## Detaljplan Dp 1986 för fastigheterna Västerås 4:88 med flera, Tunby, Västerås SAMRÅDSREDOGÖRELSE

### Planens syfte

Syftet med planen är att möjliggöra en mottagningsstation för elektricitet. Mottagningsstationen ska gestaltas på ett sätt som tar hänsyn till det exponerade läget vid Vasagatan och kulturmiljövärdena i omgivningen.

Figur 1. Område i plankartan som begränsar uppförande av byggnad och utomhusställverk samt serviceväg väster om byggnaden.

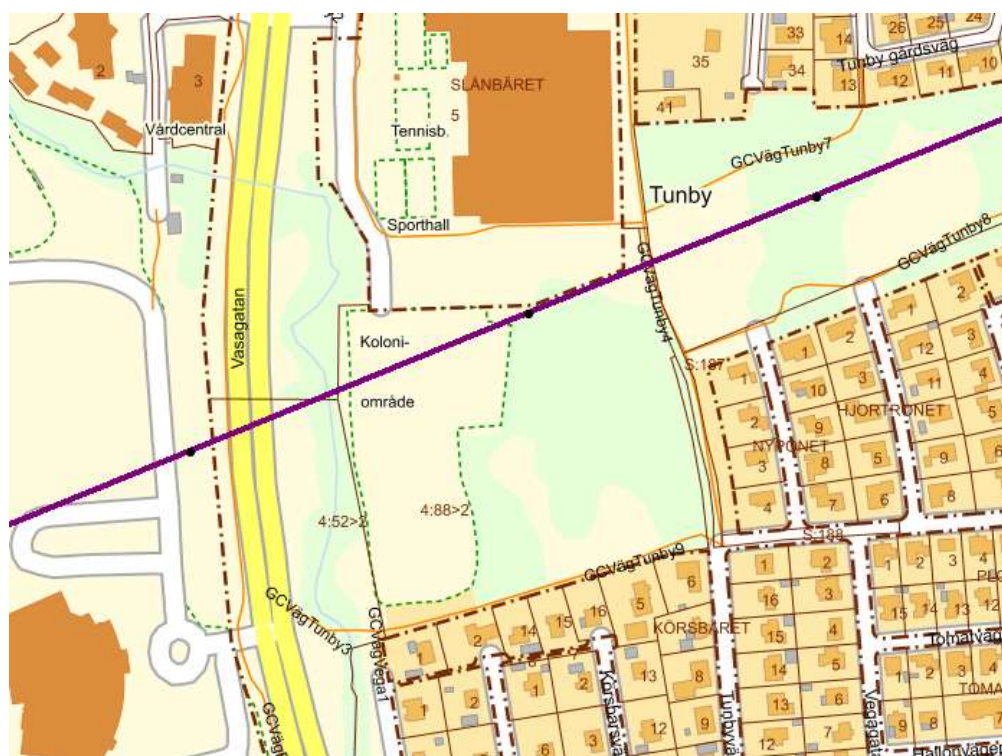
Den på remiss utsända detaljplanen beaktar inte förutsättningarna för uppförande av en ny mottagningsstation som är kommunicerade med Västerås kommun i framtagandet av detaljplanen. För att möjliggöra en byggnation av en ny mottagningsstation krävs det ett tillräckligt brett E-område. Mottagningsstationen kommer att bestå av ett utomhusställverk och tillhörande byggnader. Utomhusställverket behöver utformas så att minimiavstånd till fas-till-fas och fas-till jord kan erhållas. Mälarenergi Elnät har sedan tidigare tagit fram layoutritningar som presenteras för staden. I figur 1 framgår det att bredden på planområdet har smalnats av vilket innebär att det kommer bli trångt och svårt att få plats med både byggnad och utomhusställverk. Med nuvarande plankarta är förutsättningarna inte säkerställda att det är möjligt att uppföra en mottagningsstation inom planområdet.

- För att kunna utföra underhåll- och reparationsarbeten erfordras att serviceväg kan anläggas runt ställverksområdet.
- Norr om E-området passerar Svenska Kraftnäts 220 kV luftledning som måste beaktas. Skyddsavstånd till ny byggnad och utomhusställverk bör minst vara 20 m.

- Genom att begränsa södra halvan av planområdet med prickmark begränsas möjligheterna hur området kan användas samt utformning av mottagningsstationen. Den prickade ytan bör i stället begränsas till ett mindre område i södra halvan av plankarta. Bullernivån bör hanteras genom att införa ett gränsvärde som inte får överskridas för att begränsa att bostäderna söder om planområdet störs. Bullernivå från transformatorer kan hanteras genom att skapa olika typer av bullerskydd och installation av dämpande material i transformatorbyggnaden.

Sedan samrådet har gränsen mellan kvartersmark och allmän platsmark justerats både åt väster och öster. Genom flera platsbesök har gränsen kunnat justeras utan att de största natur- och kulturvärdena tar för stor skada. Mottagningsstationens storlek har också kunnat revideras genom att en annan utformning har testats, vilket gjort att stationens bredd har minskat. Regleringen av mottagningsstationens höjd har också justerats och blivit mer nyanserad. Högsta tillåtna totalhöjd har ökat, vilket möjliggör den önskade åskledarmasten; högsta nockhöjd har dock sänkts till en nivå som ungefär motsvarar ett större tvåvåningshus. På så vis kan mottagningsstationens omgivningspåverkan mildras, trots möjligheten att sätta upp en hög mast.

Genom att prickmarken i söder till största del ersatts med en mer generell bestämmelse om högsta tillåtna värde på bullerstörning är planförslaget nu mer flexibelt än det var i samrådet när det kommer till placeringen av stationsbyggnaden.
